Stellungnahmen der Öffentlichkeit  
im Rahmen der frühzeitigen Beteiligung gemäß § 3 Abs. 1 Baugesetzbuch  
zum Bebauungsplan 181 - Sportplatz Nothberg -

Bebauungsplan 181 – Sportplatz Nothberg

**Hochwassergefahrenkarte Omerbach**  
EG-Hochwasserrisikomanagement-Richtlinie

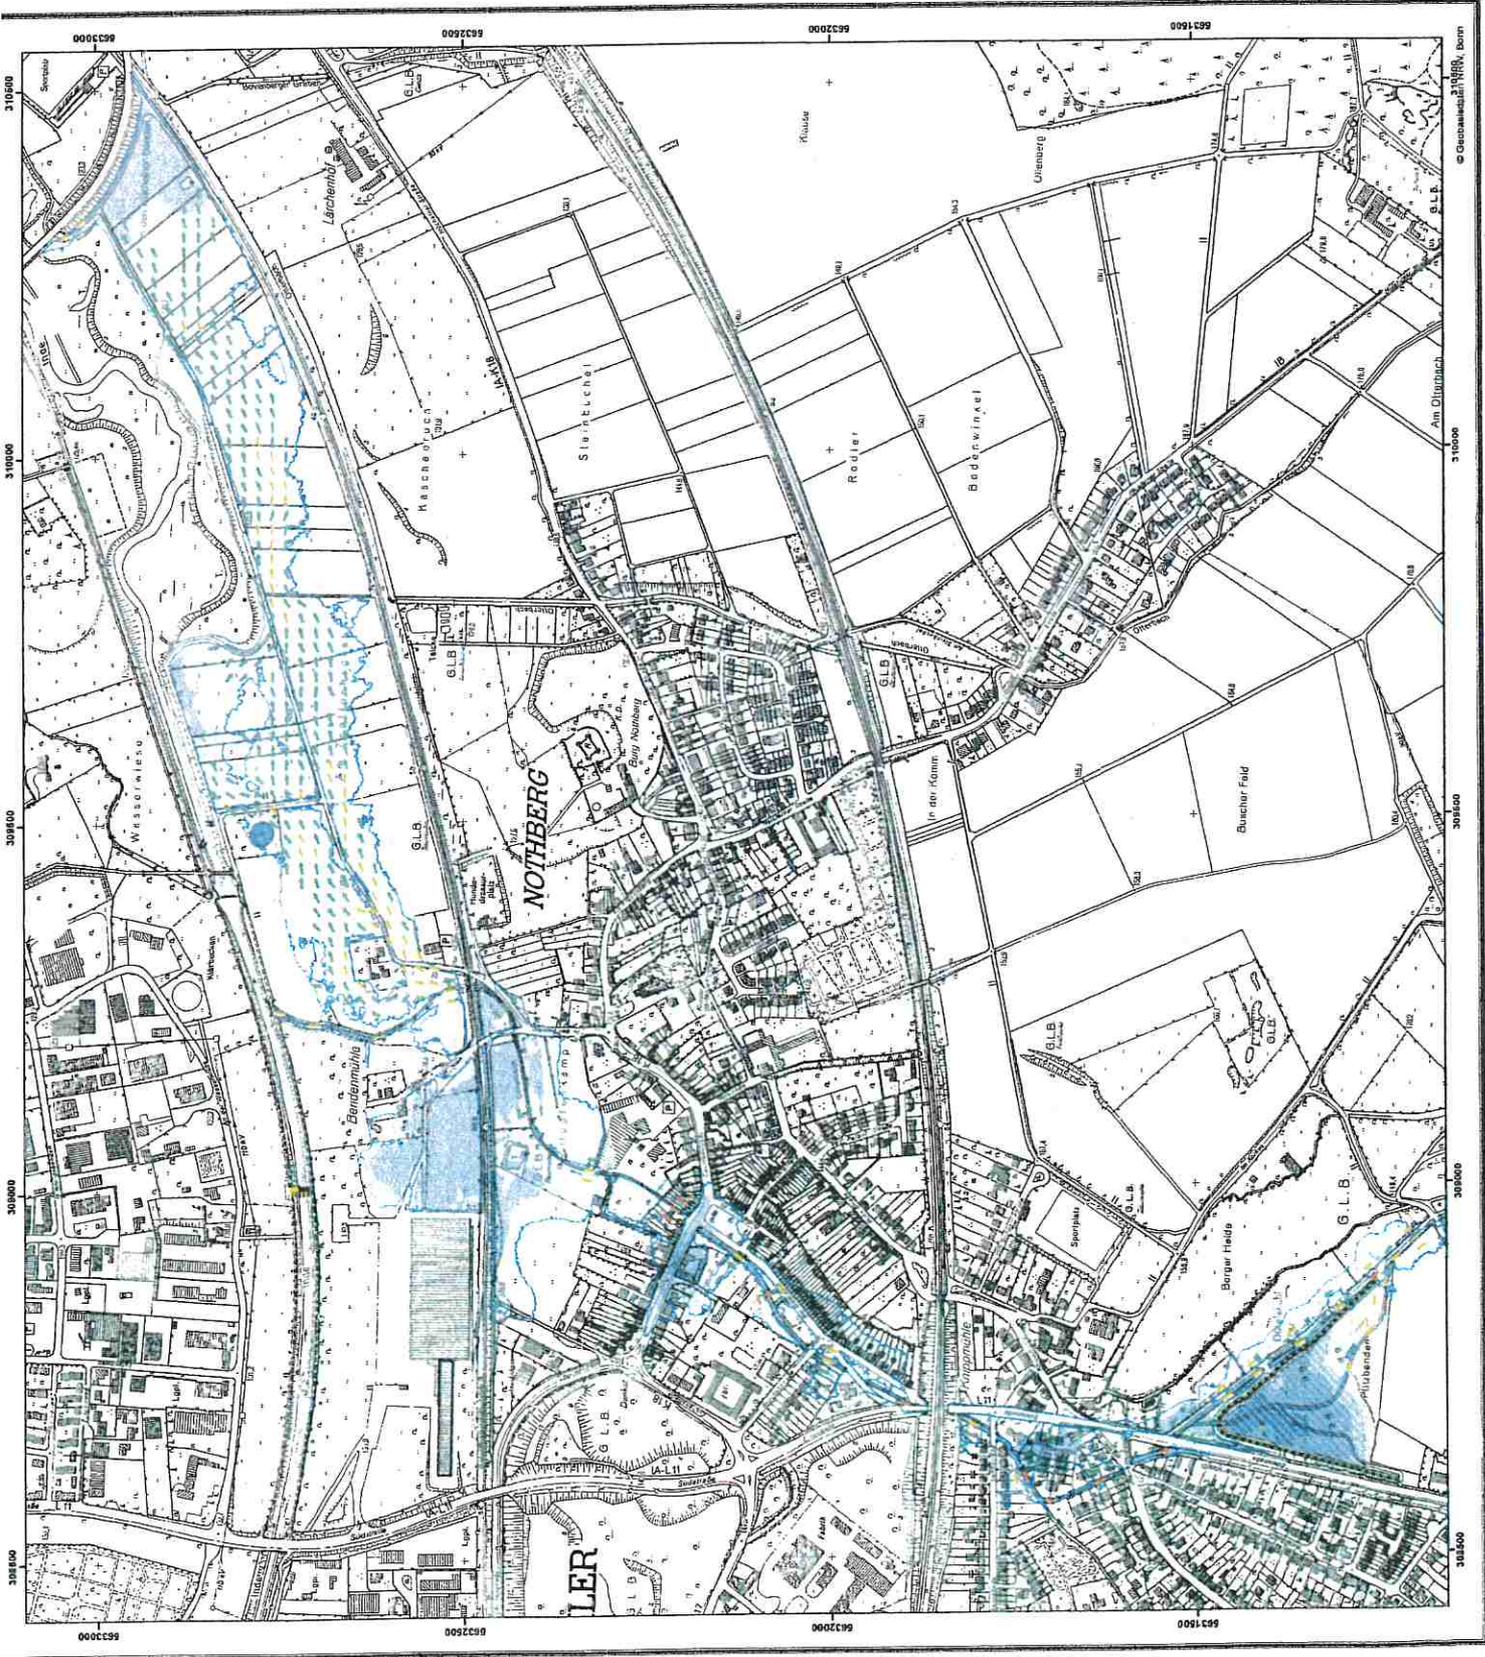
- 2.6 Eine Einleitung von Regenwasser in den Omerbach führt bei Starkregen oder bei Schneeschmelze zwangsläufig zu einem höheren Wasserspiegel als bisher. Dies wird dazu führen, dass zusätzliche Häuser in Nothberg jetzt in ein Hochwassergefährdungsgebiet fallen. Dies ist den Besitzern der Häuser nicht zuzumuten. Ebenfalls führt die Einleitung evtl. dazu, dass nicht bebaute Grundstücke Hochwassergefährdungsgebiet werden und somit nicht mehr als Bauland zur Verfügung stehen. Ist das berücksichtigt? Auch das ist meines Erachtens den Besitzern der betroffenen Grundstücke nicht zuzumuten. Als Anlage füge ich eine Kopie der entsprechenden Hochwassergefahrenkarte (Stand 03/2013) bei. Gibt es entsprechende Berechnungen, wie sich die Einleitung des Oberflächenwassers konkret auswirken wird?
